東海L3廃棄物埋設事業許可申請に係る 審査スケジュール及び今後の対応方針について

2021年 7月 29日

日本原子力発電株式会社

図1 地下水移行による被ばく経路

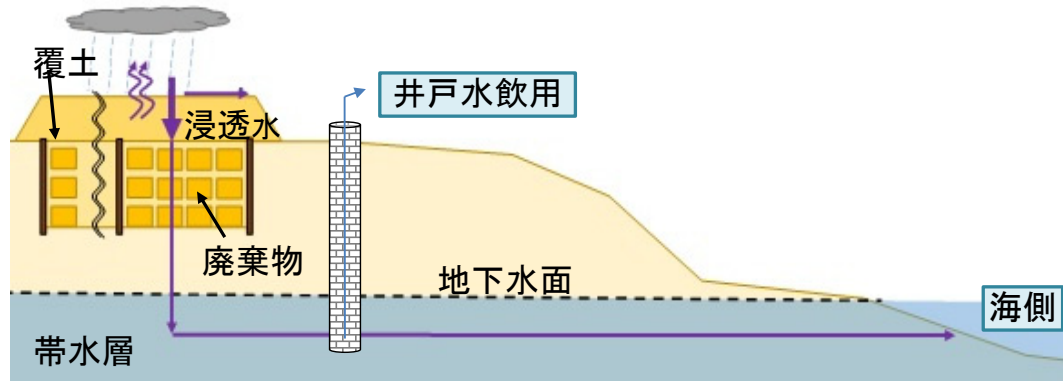
- 管理期間(約50年)終了後に井戸を掘削し、保守的に約50年後に埋設した廃棄物の放射性物質が全て流出するものとして、井戸水飲用に伴う線量評価(図1参照)を実施すると、塩素36の放射能濃度が高いため基準を満足できないのではないか。
- その対策として、廃棄物の放射エネルギーの低減、又は埋設施設に遮水シート等を設ける等の設備対応を行うことが必要ではないか。

- ✓ 2019年12月5日の第二種埋設施設許可基準の改正を踏まえて、最終覆土の一部にベントナイト混合土を適用する設計に変更。
⇒ 第十条 第二, 三号で説明予定(概要はP21参照)
- ✓ 塩素36濃度を過度に保守的に設定していた点について、分析値を踏まえて現実的な設定に見直しを実施。
⇒ 第十条 第四号で説明予定(概要はP31~32参照)

図2 地下水等高線図

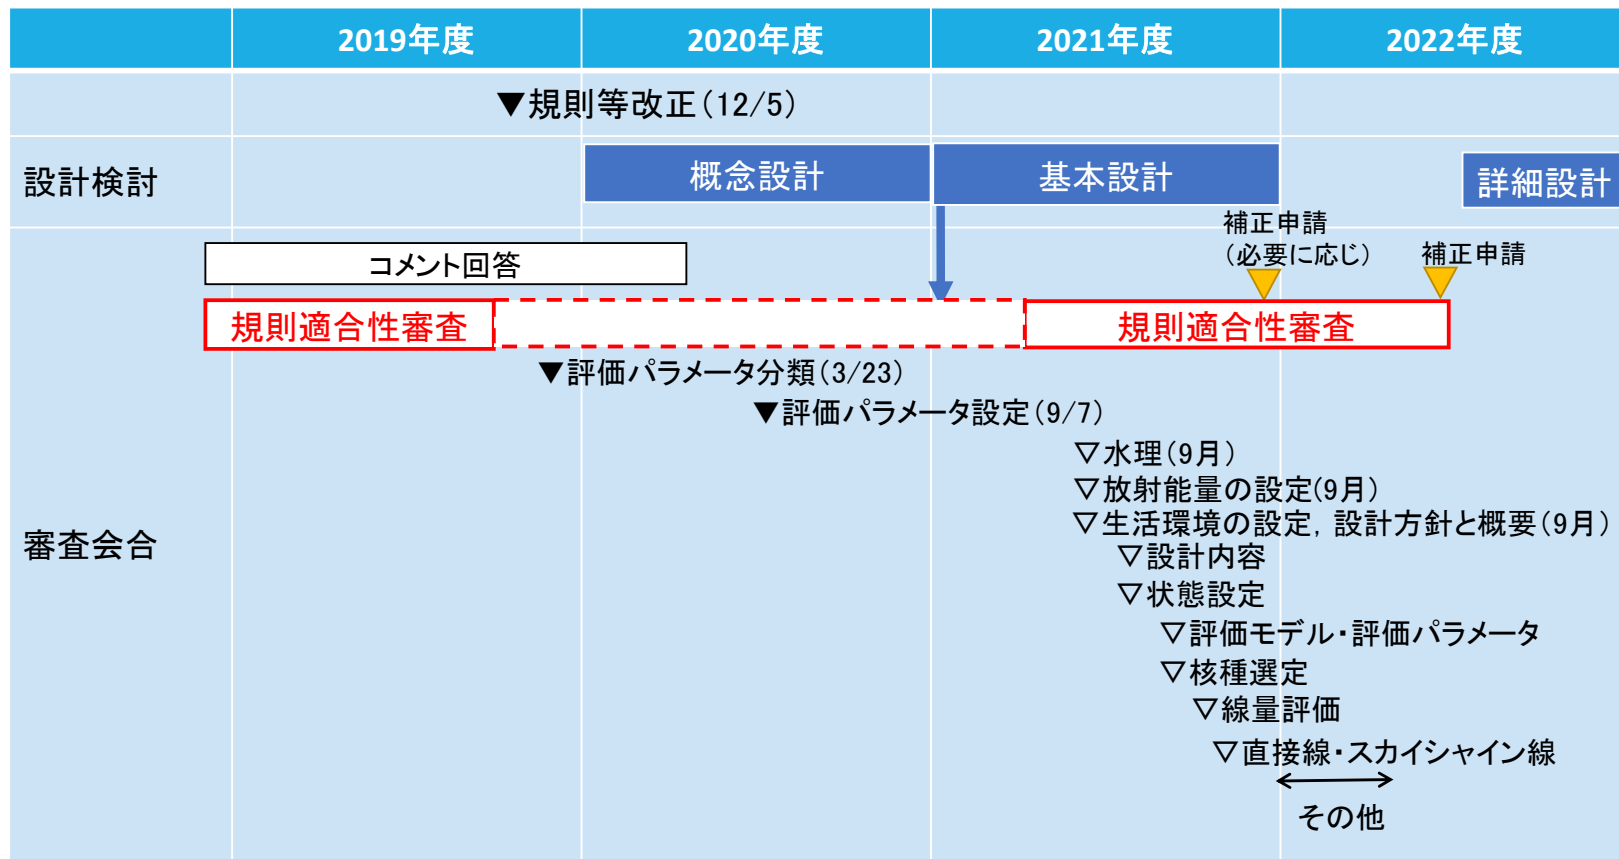
- 地下水は水位観測結果に基づき定常的に海側に流動しているとの説明を受けたが、土質の透水係数、降雨観測値、地質構造、マスバランス等を踏まえた総合的な水理場として、100%海側に流動していることを証明するか、又は海側以外(内陸側)に流出した場合の評価を実施し線量基準を満たすことを説明すること。

- ✓ 地下水は定常的にL3埋設地から海側に流れていることが、10年以上継続している地下水位観測データに基づき証明されており、内陸側に流出することはないと考えている。
- ✓ 規制庁殿の指摘を踏まえ、その説明性向上の観点から、地下水位観測結果のみならず地質構造等を考慮した、3次元地下水流動解析を実施し、地下水は海側へしか流れないことを確認。
⇒ 水理にて説明予定(概要はP24~25参照)
- ✓ 仮に内陸側に移行した場合を想定した評価も参考までに実施する。
⇒ 第十条 第四号(生活環境の設定)にて説明予定(概要はP37参照)

図6 廃棄物埋設地の区画配置図(平面図)

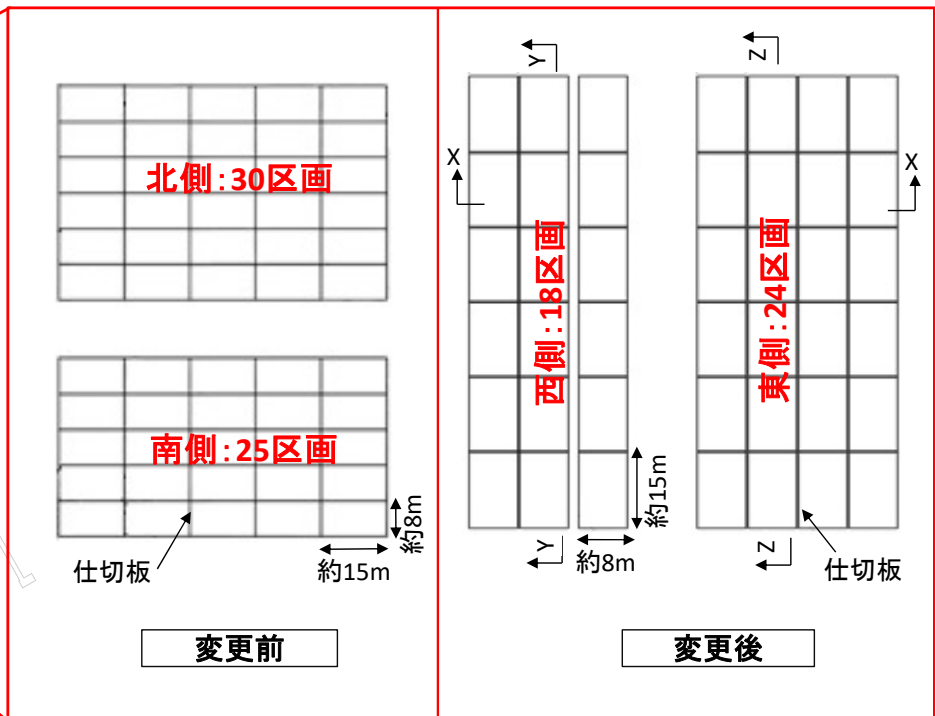
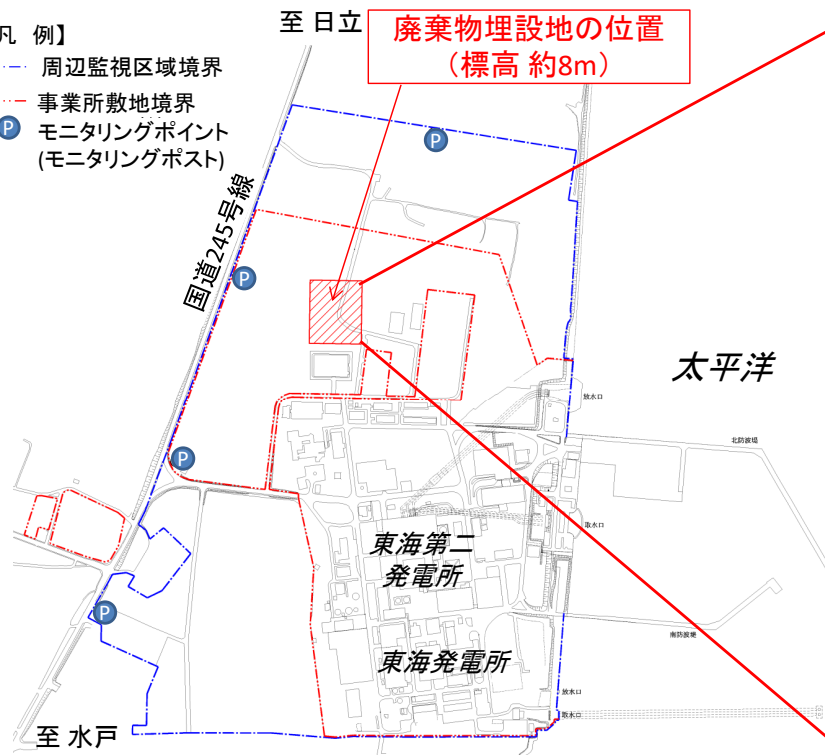
【変更理由】 廃棄物埋設地内スペースの有効活用を図る等の理由から、南北に分けていた埋設トレンチを東西に分けるレイアウトとし、更に区画を南側25区画、北側30区画から西側18区画、東側24区画に変更する。

図8 覆土断面図

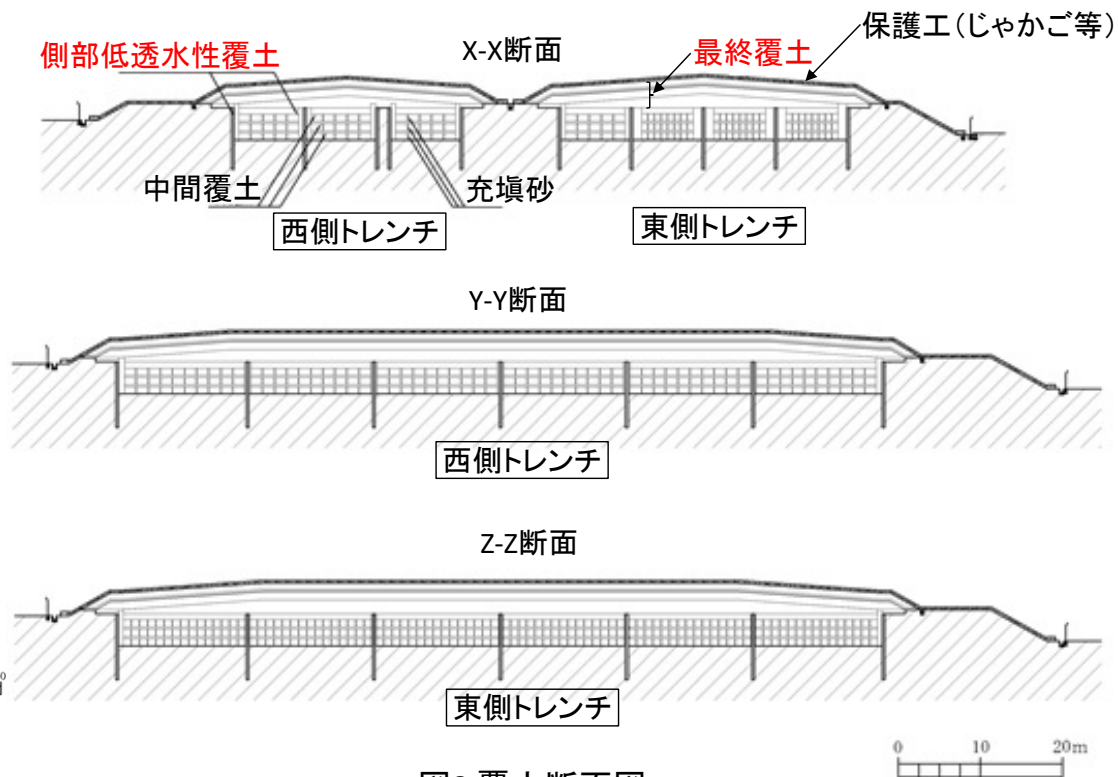
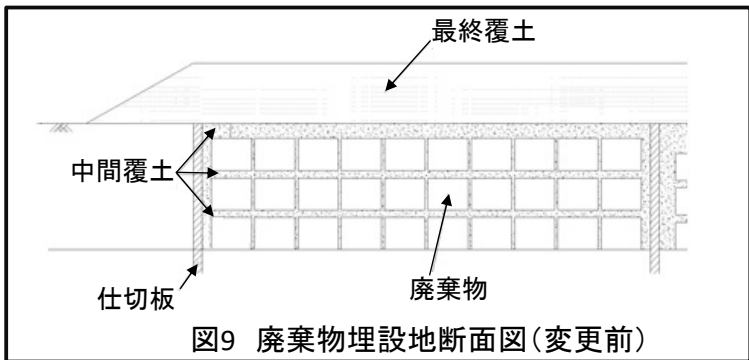
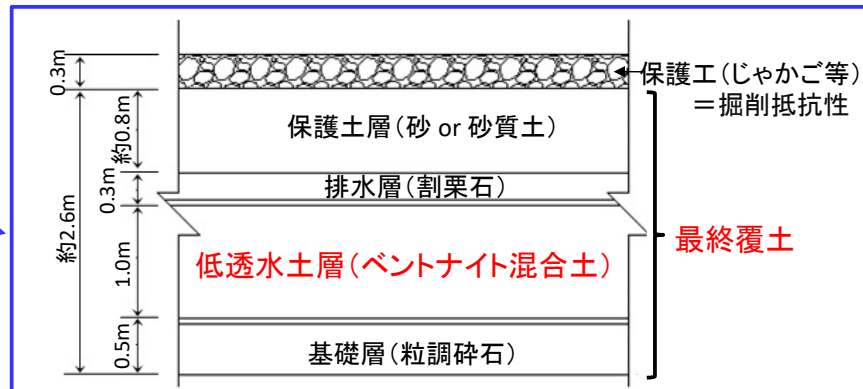
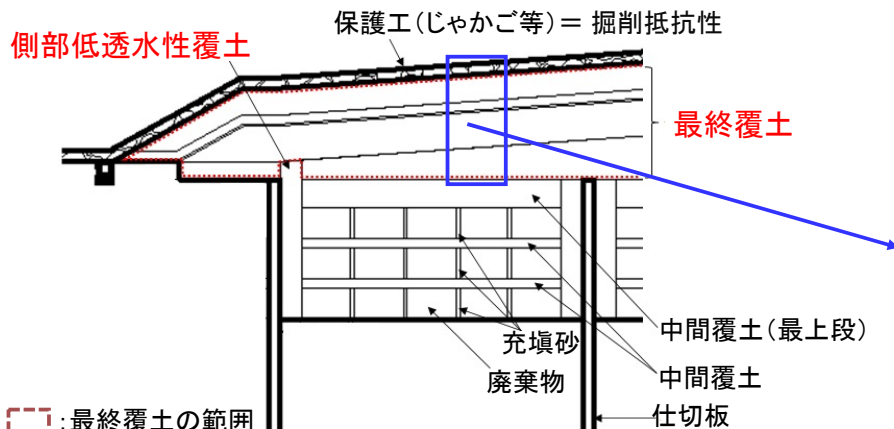
【変更理由】 規則改正により覆土等による放射性物質の漏出を低減する機能の要求が追加されたため、最終覆土及び側部覆土の一部にベントナイト混合土を採用する方針とした。

図16 廃棄物埋設施設位置付近の地形及び地質調査位置図

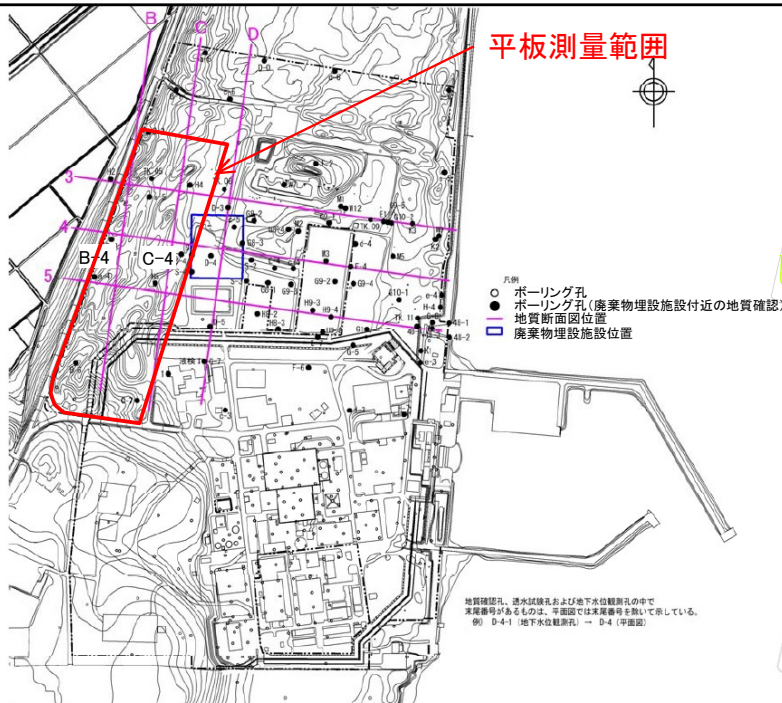
地下水観測孔B4~C4間の地下水の流れ(陸側一埋設地間)については、今回示した断面だけでなく観測孔周辺の地形による影響を含めて再度説明すること。

- B4~C4間を含む範囲について詳細な地形を把握するため、平板測量を実施。
- その結果、前回ヒアリングで示した地形図と大きな差異は認められず、両地形図ともにT.P.+9mを超える高まりが南北方向に連続して分布している。
- よって、廃棄物埋設施設付近の地下水流動の評価において、前回ヒアリングで示した地形図を用いた検討を行うことに問題はないと判断される。

図18 現況再現解析結果水位と観測水位の比較

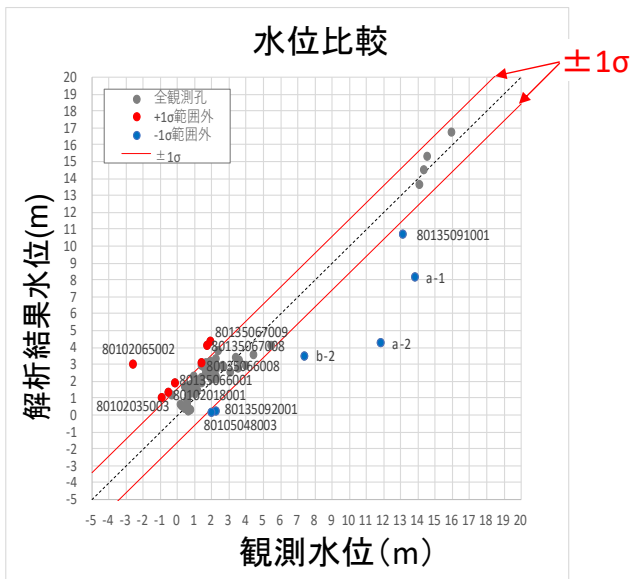
各箇所地下水位の観測値と解析値との間の系統的なずれについて説明すること。

3次元地下水流動解析結果の地下水位については、廃棄物埋施設近傍の観測孔はすべて ±1σの範囲内 であり、観測水位をおおむね再現できているものと考えられる(図18, 図19)。

図20 解析による地下水流量のマスバランス

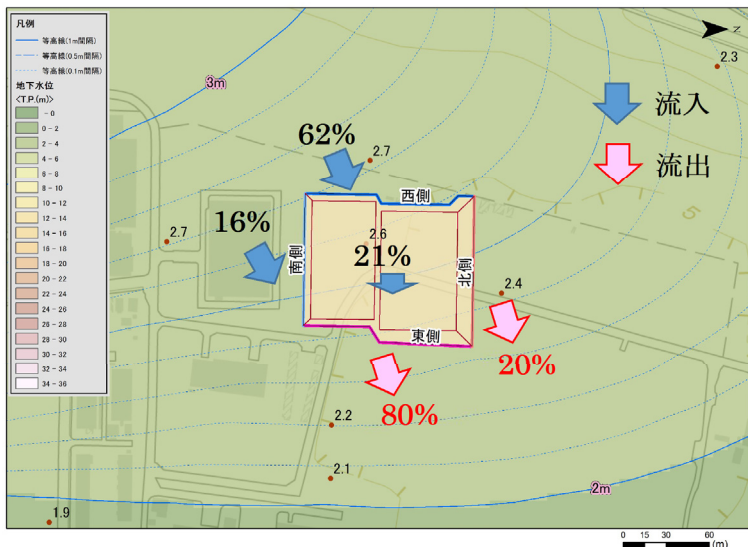
水量のマスバランスについて、条件を設定し解析を行い上流側から入ってくる水の量、下流側から出ていく水の量、浸透される降雨量の関係を確認すること。

3次元地下水流動解析における施設位置での地下水流量のマスバランスの確認の結果、**約79%が上流側**から、**約21%が施設位置で浸透される降雨**であることが確認できた。

図22 地下水位観測結果

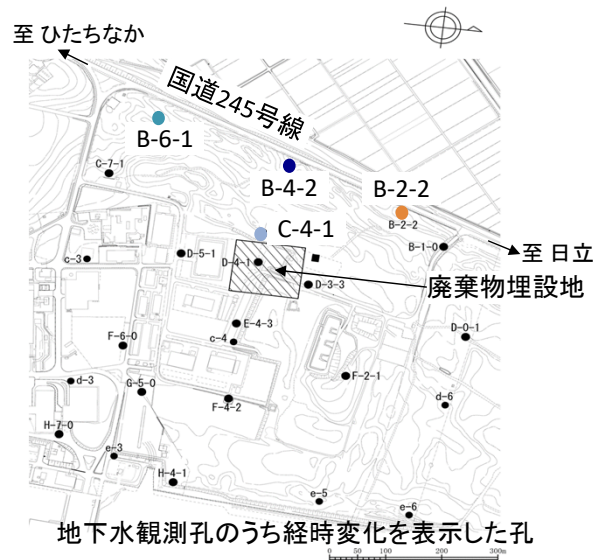
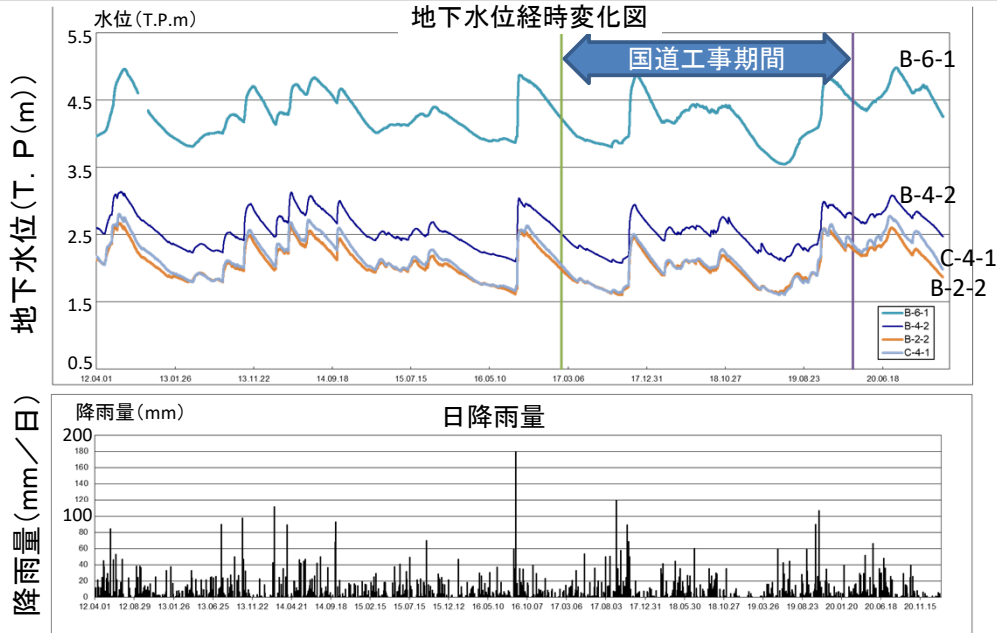
地下水位の観測データについて、最近のデータを整理し国道の4車線化工事で水位の傾向が変わっていないかを確認すること。

- 国道4車線化工事(2017年2月～2020年2月)を含む最新の地下水位観測データを確認した結果、工事前後での地下水位変動の傾向に大きな差異は認められない。

図39 監視測定設備の設置箇所概略図

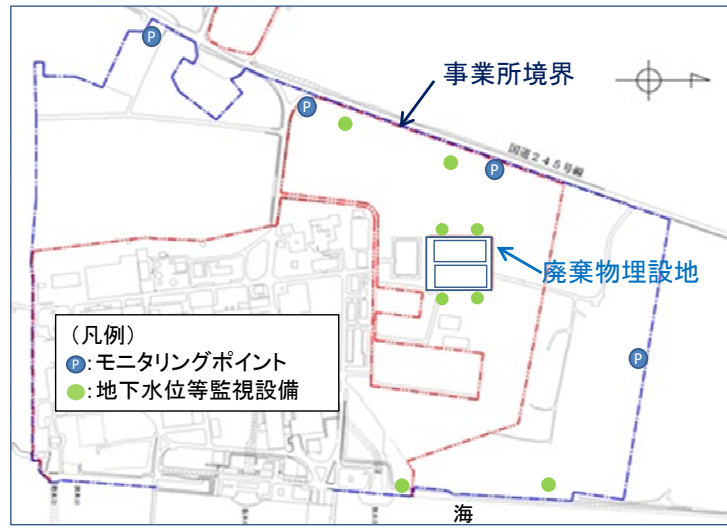
地下水中の放射性物質の監視について、こういった範囲の漏えいを、こういったタイミングで検知することを考えているのか。

埋設する放射性廃棄物の受入れ開始から廃止措置開始までの期間において、廃棄物埋設地及び事業所境界で、それぞれ監視を行う。
